Rapport de contrôle d'installations électriques à basse et à très basse tension

RÉF. 95/2022/55784/01:1

DATE DU CONTRÔLE 22/02/2022 **AGENT VISITEUR** Youri Saweryniuk
ADRESSE DU CONTRÔLE Rue du Veneur 6 - 7830 Silly **TYPE DE CONTRÔLE** Visite de contrôle vente ancienne installation (8.4.2.)

Croquis de position élémentaire et descriptif sommaire des tableaux

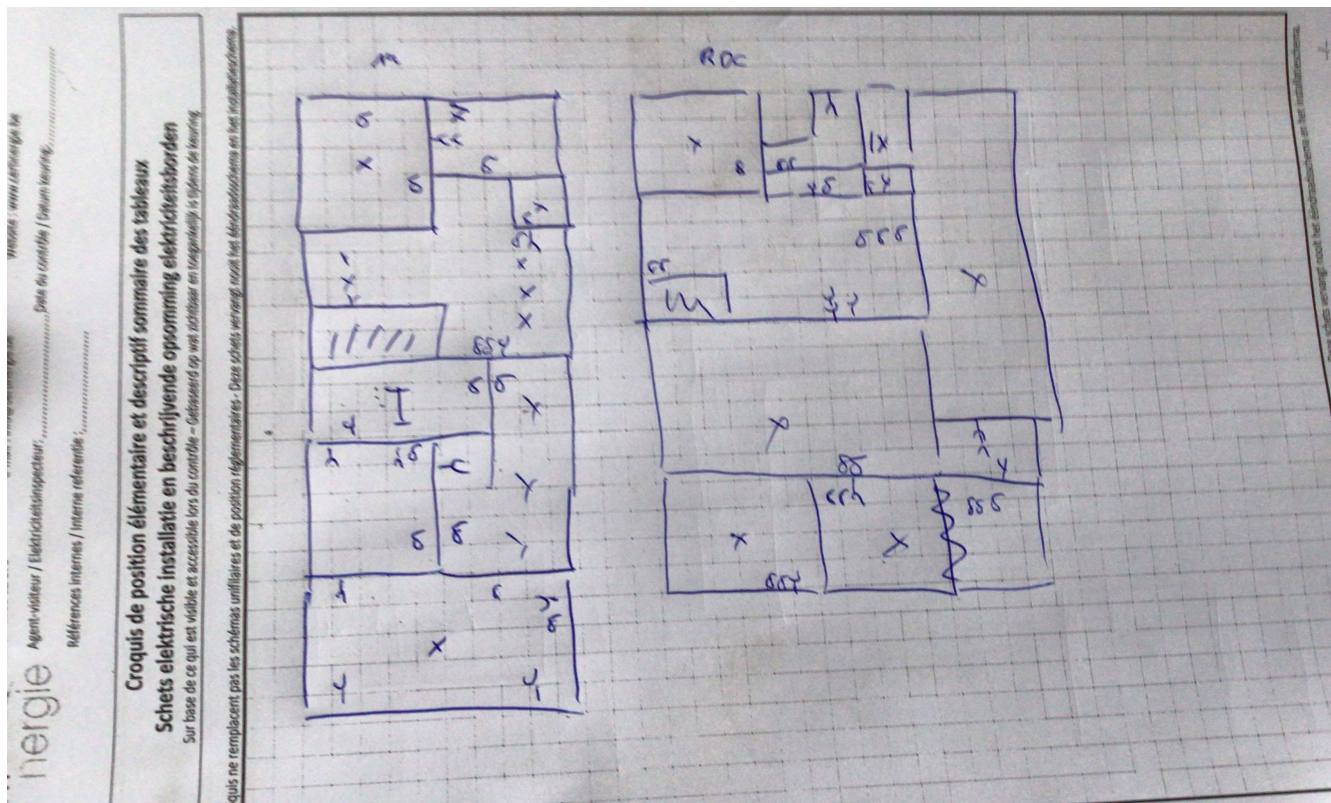
Commentaire relatifs aux tableaux **Il n'est pas possible de faire un repérage approximatif d'un coffret**
